Nasz znak: BZP-S.271.59/9.2013.JZ

Znak sprawy: BZP/9/13

Dotyczy: Postępowania prowadzonego w trybie przetargu nieograniczonego na „Przebudowę ulic: Potulicka, Narutowicza w Szczecinie”.

Dotyczy TER – poz. 342 i 348 TER

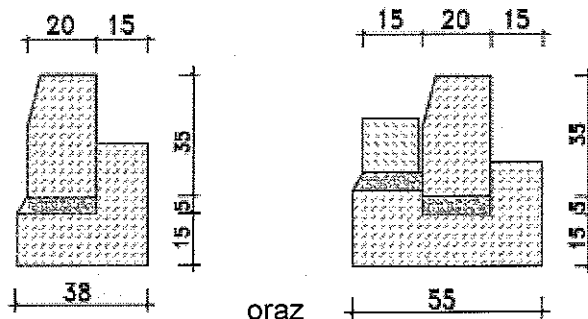
Podana w pozycjach 342 i 348 ST 05.03.05 jest niepoprawna, ponieważ dotyczy ona warstwy wiążącej z AC16W a nie z asfaltu twardo lanego.

- Prosimy o zmianę opisu numeru SST w przywołanych pozycjach na poprawny
- Przekazanie ST dedykowanej dla warstwy wiążącej z asfaltu twardo lanego.

Zamawiający dokona modyfikacji treści SIWZ w odpowiednim zakresie.

Dotyczy pozycji 175 - Chodniki z płyt kamiennych z rozbiórki na podsypce cementowo piaskowej wraz piaskowaniem płyt kamiennych

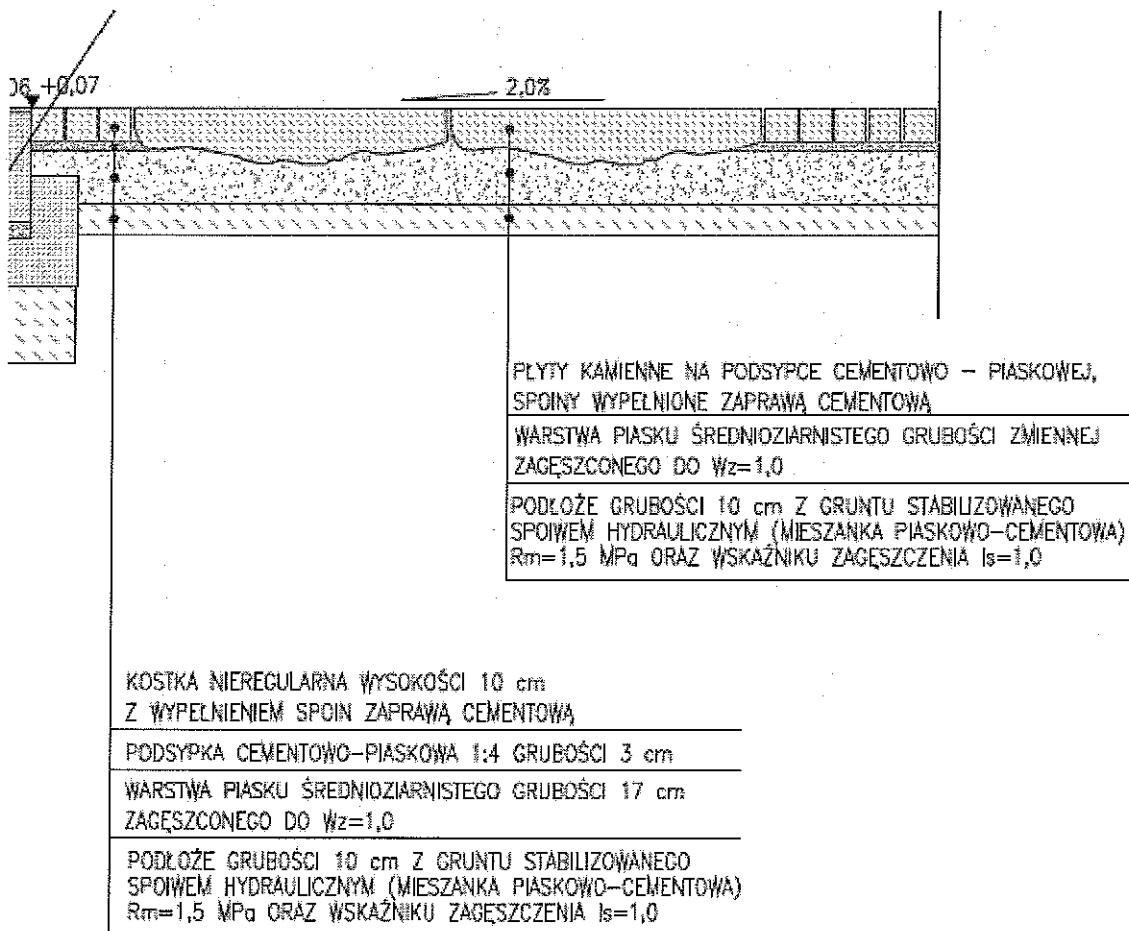
W ST-08.02.03. nie ma żadnych informacji na temat „piaskowania” płyt kamiennych.

- Prosimy o zmodyfikowanie ST, tak aby czynność piaskowania została w nich dokładnie opisana.
- Jeżeli zaś płyty z rozbiórki nie mają być piaskowane, to prosimy o usunięcie z opisu pozycji 175 wyrazów „wraz piaskowaniem płyt kamiennych”.

Fakturę płyt kamiennych rozbiórkowych należy zmienić z gładkiej na szorstką w celu poprawienia bezpieczeństwa ruchu zgodnie z dokumentacją projektową i przedmiarem robót.

Dotyczy pozycji 350 – Perony przystankowe z kostki betonowej gr. 8 cm

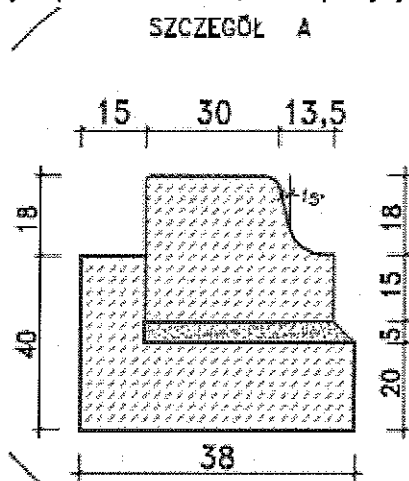
W materiałach przetargowych brak jest informacji na temat rodzaju i koloru kostki na perony przystankowe.

Czy ma to być kostka Polbruk 10*20 gr. 8cm koloru szarego?

Zgodnie z opisem technicznym w Projekcie Wykonawczym TOM 2 Torowisko tramwajowe punkcie 5.16. *Przystanki tramwajowe* na przystankach tramwajowych zaprojektowano nawierzchnię z kostki betonowej koloru szarego grubości 8 cm.

Dotyczy pozycji: 359 – Krawężnik peronowy prostokątny

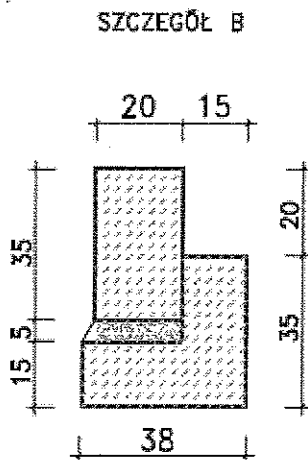
Prosimy o potwierdzenie, że w pozycji tej należy wycenić krawężnik kamienny o przekroju:

W pozycji 359 TER należy uwzględnić wycenę krawężnika kamiennego o przekroju jak wyżej a także krawężnika kamiennego zgodnie z przekrojem konstrukcyjnym G-G, jak w szczególe B.
